RELATÓRIO DE VISTORIA

Identificação: DFCR-CSG-RV-044-2026;

Relatório Tipo VT1 - Vistoria Semanal

Identificação: AFA-CSG-VT1-043-2026	Data da Vistoria: 21/04/2026 22/04/2026
	Data do Relatório: 23/04/2026
Identificação do Contrato: CONTRATO SELT Nº 50/2022 – EDITAL CRI nº 0001/2022.	
Objeto do Contrato: concessão da infraestrutura de transporte de trechos integrantes das rodovias ERS-122 (km 0,00 ao km 168,65), ERS-240 (km 0,00 ao km 33,58), ERS-446 (km 0,00 ao km 14,84), RSC-453 (km 101,43 ao km 121,41), RSC-287 (km 0,00 ao km 21,49) e BRS-470 (km 220,50 ao km 233,50).	
Concessionária: Caminhos da Serra Gaúcha – CSG.	
Assunto: vistoria semanal

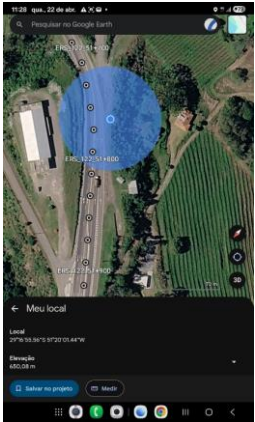
2.		 	Dispositivo de Drenagem Danificado Item 3.1.4 do PER	ERS 122 006+950	Decrescente	72 horas
----	--	---	--	-------------------------------	--------------------	-----------------

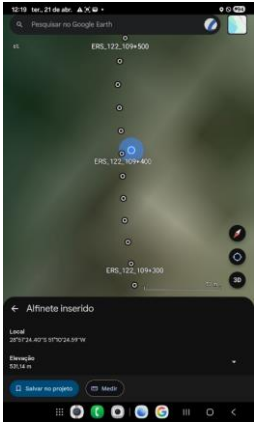
6.		 	Panela Item 3.1.1 do PER	ERS 122 051+760 (Acostamento)	Decrescente	24 horas
----	--	---	--	--	--------------------	-----------------

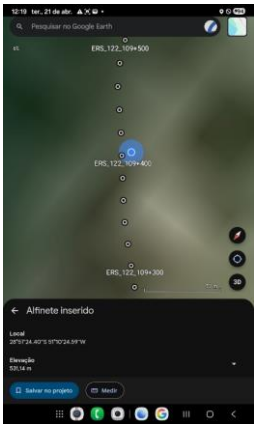
7.			Painela Item 3.1.1 do PER	ERS 122 051+770 (Acostamento)	Decrescente	24 horas
----	--	---	---	--	--------------------	-----------------

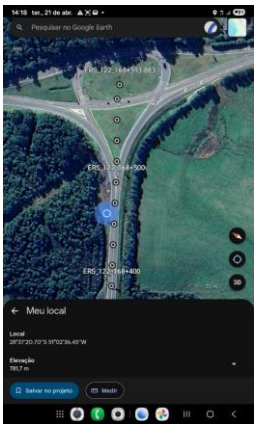
11.			Panela Item 3.1.1 do PER	ERS 122 109+400 (Acostamento)	Crescente	24 horas
-----	--	---	--	--	------------------	-----------------

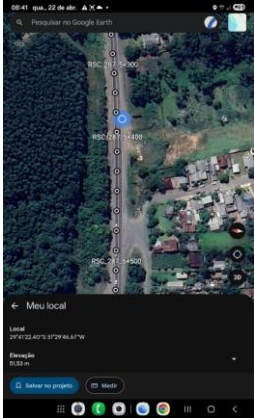
12.		 	Painela Item 3.1.1 do PER	ERS 122 109+405 (Acostamento)	Crescente	24 horas
-----	--	--	---	--	------------------	-----------------

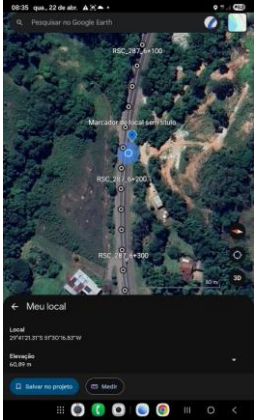
14.		 	Painela Item 3.1.1 do PER	ERS 122 114+670 (Acostamento)	Crescente	24 horas
-----	--	--	---	--	------------------	-----------------

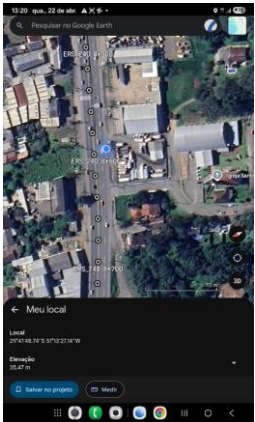
20.		 	Panela Item 3.1.1 do PER	RSC 287 006+205 (Acostamento)	Decrescente	24 horas
-----	--	--	--	--	--------------------	-----------------

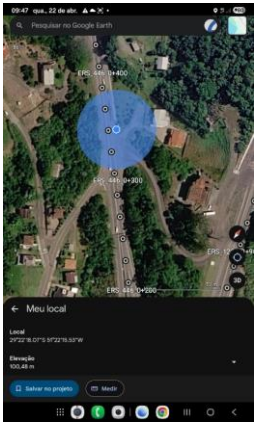
22.		 	Panela Item 3.1.1 do PER	RSC 287 006+235 (Acostamento)	Decrescente	24 horas
-----	--	--	--	--	--------------------	-----------------

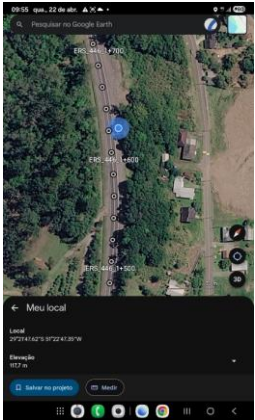
23.		 	Trincas Interligadas de Classe 3 Item 3.1.1 do PER	RSC 287 008+510	Decrescente	72 horas
-----	--	--	--	-------------------------------	--------------------	-----------------

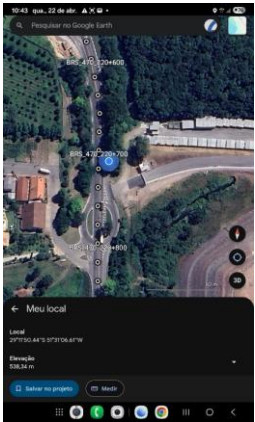
28.		 	Painela Item 3.1.1 do PER	ERS 446 001+630 (Acostamento)	Crescente	24 horas
-----	--	--	---	--	------------------	-----------------

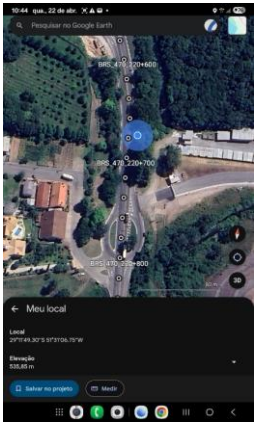
29.		 	Painela Item 3.1.1 do PER	ERS 446 001+640 (Acostamento)	Crescente	24 horas
-----	--	--	---	--	------------------	-----------------

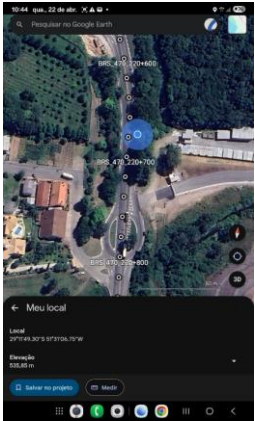
30.		 	Panela Item 3.1.1 do PER	ERS 446 001+650 (Acostamento)	Crescente	24 horas
-----	--	--	--	--	------------------	-----------------

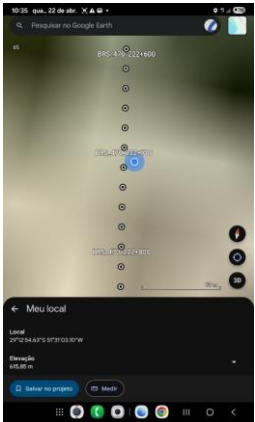
32.		 	Panela Item 3.1.1 do PER	BRS 470 220+690 (Acostamento)	Decrescente	24 horas
-----	--	--	--	--	--------------------	-----------------

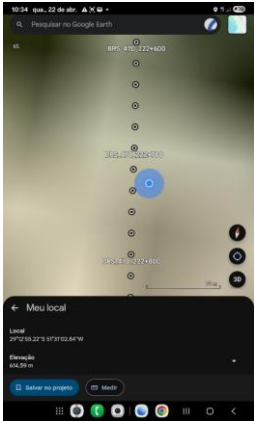
33.		 	Panela Item 3.1.1 do PER	BRS 470 220+700 (Acostamento)	Decrescente	24 horas
-----	--	--	--	--	--------------------	-----------------

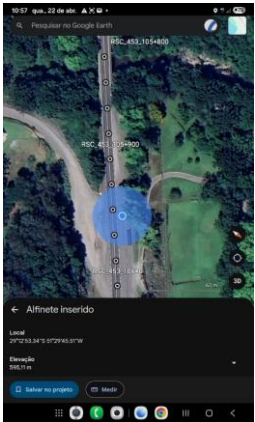
36.		 	Dispositivo de Drenagem Danificado Item 3.1.4 do PER	BRS 470 222+690	Decrescente	72 horas
-----	--	--	--	------------------------	-------------	----------
